**ALTERAÇÃO POR ADAPTAÇÃO DO PLANO DE PORMENOR DE RIBEIRA
DE ILHAS E CORRECÇÕES MATERIAIS E RECTIFICAÇÕES**

FEVEREIRO 2014

Departamento de Urbanismo, Obras Municipais e Ambiente
Divisão de Planeamento Territorial e Gestão Urbanística

**RELATÓRIO JUSTIFICATIVO DA ALTERAÇÃO POR ADAPTAÇÃO DO PLANO DE
PORMENOR DE RIBEIRA DE ILHAS E CORRECÇÕES MATERIAIS E RECTIFICAÇÕES**

Figura 2: Comparação das áreas de construção previstas.

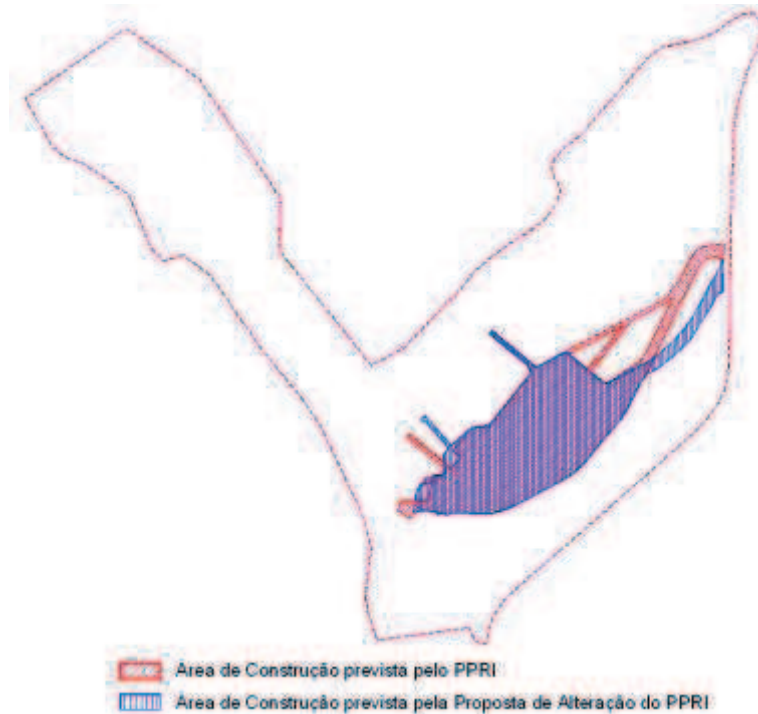
O procedimento de alteração enquadra-se nas disposições previstas para a **Alteração por Adaptação**, nas quais se prevê na alínea d) do nº 1 do artigo 97º que as mesmas decorram da variação total máxima de 3% de área de construção inicialmente prevista no plano de pormenor. Na figura seguinte, são esquematizadas as principais alterações efectuadas na área de intervenção do PPRI, as quais incidem sobre a planta de implantação. No PPRI a área de construção corresponde a 17.133 m², sendo que no âmbito desta alteração corresponde a 16.630 m², o que perfaz uma diminuição de área em cerca de 2,9%.
